地層処分技術 WG への提言 「声明」の呼びかけ人を参考人として技術 WG の議論に参加させよ

2024年2月22日 小野有五(北海道大学名誉教授) 岡村聡(北海道教育大学名誉教授) 原子力資料情報室

2月13日、文献調査報告書(案)(以下、報告書案)が公表されたi。地層処分技術 WG (以下、技術 WG)がこれを審議する際には、資源エネルギー庁が作成した文献調査段階の評価の考え方(以下、評価の考え方ii)が適切に反映されているかだけでなく、評価の考え方(案)へのパブリック・コメント、および 2023 年 10 月 30 日に約 300 名の地学専門家が発表した「声明 世界最大級の変動帯の日本に、地層処分の適地はない」iiiに照らして、市民や研究者の指摘や疑問に答えているかどうかが検討されるべきである。しかし、第1回技術WG (2月13日)では、53 件ものパブリック・コメントに対する回答は、わずかな文言の修正だけですまされ、多くの問題点の指摘に対し、なんら科学的な検討も、反論も行われなかった(資料1、2参照)。「声明」は、激しい変動帯の日本列島において、今後10万年間にわたり、地殻変動による岩盤の脆弱性や深部地下水の状況を予測し、地震の影響を受けない安定した場所を選定することは、現在の科学的知見では不可能と述べている。これらの指摘に対し、今後、技術 WG で客観的・科学的な検討と審議が行わるよう、提言を行いたい。

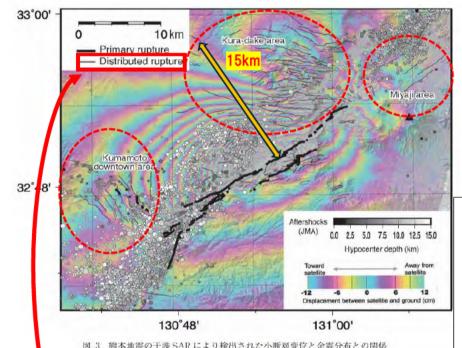
- 5. 断層等に関するもの
- 「地表における延長がおおむね10km以上」を「規模が大きい」の目安とする理由が不明である。
- ダメージゾーンの規模が過少評価;ダメージゾーンは数十km以上ではないか。
- 「破砕帯の幅として断層長さの100分の1程度」が学問的に間違いであることは2016年の熊本地震、 2018年の北海道服振東部地震でも明らかである。

小野のコメント: 地震は主断層を中心に引き起こされ、それが「震源として考慮する活断層」であるが、地震によってその広い範囲に色々な亀裂が生じたり、基盤を切る地滑りが発生したりして「耐震設計上考慮する活断層」となり、その両者を含めた範囲が、『新規制基準』にいう「将来活動する可能性のある断層等」になっていく。図8にはスケールが入っていないために極めて抽象的な模式図になっている。実際のダメージゾーンは数10kmまたはそれ以上に達する。例えば、熊本地震ではそれ以上に達する。例えば、熊本地震では主断層の全長30kmに対し、地層などの変異は主断層から15kmも離れた範囲に及んでいることが、遠田・石村(2019)によって確認されている。

NUMO の回答: 図 8 は既往の文献の寸法記載のな い図などを基に作図したものです(本文中に参考 文献を追記しました)。断層コアの寸法について は、断層の変位量に応じて、mm オーダーから km オーダーという幅広い値を取ると考えられ、ダメ ージゾーンの幅も断層コアと同様に断層変位量 と相関があると考えられるため、概念図として示 しています。また、図8における中心の 「震源 として考慮する活断層」の断層面及び断層コアに 加えて、その周辺の「・・永久変位が生じる断層及 び変位を及ぼす地すべり面」の断層面、断層コア、 地すべり面及び地すべり面周辺の破砕部も避け る対象としております。ご指摘の熊本地震 の際 に観測された小断層変位については認識してお りますが、破砕帯の幅として考慮する現象ではな く、図8における主要な断層の周辺の断層面や地 すべり面に該当すると考えられますので、基準の中 で避ける場所としています。

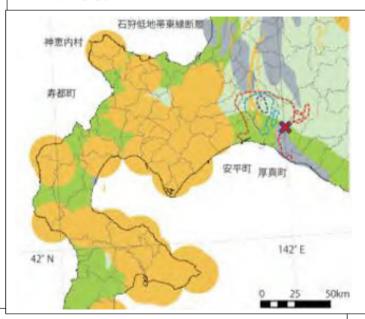
小野のコメント:「破砕帯の幅として断層長さの100分の1程度」が学問的に間違いであることは2016年の熊本地震、2018年の北海道胆振東部地震でも明らかである。断層の周りには無数のひび割れが生じ大きな破砕帯となることは常識でもある。同マップが作成されたのは2017年であるから少なくとも前者の地震については検証されていなくてはならない。また、胆振東部地震の震源は、約150kmといわれる石狩低地東縁断層帯から15km近く離れた場所である。150kmの100分の1は1.5kmである。15kmはその10倍である。「断層長さの100分の1」は否定されなければならない。

能登半島も、「科学的特性マップ」ではすべて「適地」であり、大きな地盤隆起が起きた海岸地域は 「輸送面でも適地」とされていたのである。

NUMO の回答: 胆振東部地震の震源の位置と、石狩低地東縁断層帯の破砕帯とは直接の関係はないと理解しております。 (参考:地質調査研究推進 本部地震調査委員会「平成30年 北海道胆振東部地震の評価」(平成30年9月11日))

黒松内低地断層帯

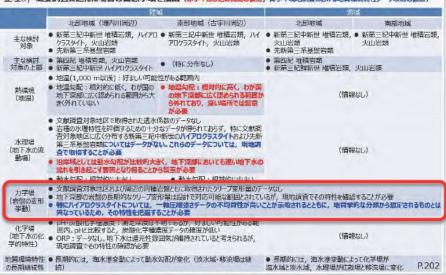
資料4: 「黒松内低地断層帯」について、個別の断層の評価だけを行い、日本でも有数の「活断層帯」としての評価をしていないのは決定的な誤りである。政府の「地震調査研究推進本部」が、少なくとも全長 32km とし、M7.3 クラスの地震を起こす可能性が高いと評価していることを無視してはならない。たとえ個別断層が短くても、活断層が連動して大きな地震を起こすことは、今回の能登半島地震でも、また過去の北海道南西沖地震、熊本地震でも生じた。活断層は連動するものと評価すべきである。

→ 「黒松内低地断層帯」を全体として考えれば、他の多くの断層も、これに該当する。また、記者会見資料1,2で述べたことからすれば、寿都町の広い範囲がダメージゾーンに入ることは明らかである。

→ 「黒松内低地断層帯」を全体として考えれば、全体の地表延長は少なくとも32kmであり、後期更新世以降の活動が認められており、今後も、少なくともM7.3 クラスの地震を起こすことが、政府の「地震調査研究推進本部」によって評価されている。

情報の収集・整理の例:空洞安定性(地山強度比)

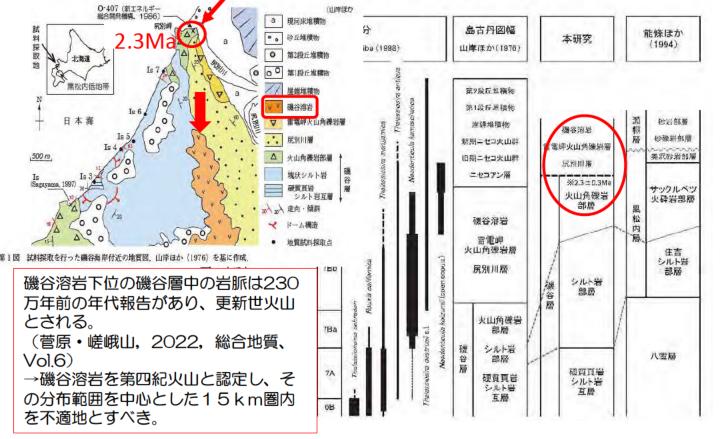
留意事項では、本岩盤の特性とし て、地下深部(300m以深)の情 報が得られていないとしつつ、新 第三紀堆積岩に匹敵する強度であ り、不均質な力学特性を示すこと が示されている。このことは仮に 概要調査でボーリング調査などを しても、不均質な岩盤の空間的な 広がりは把握できず、結果として 最終処分地としての適否の判断が 最後まで困難であることを示して いる。このような不均質で脆弱な 岩盤は候補地から除くべきである。
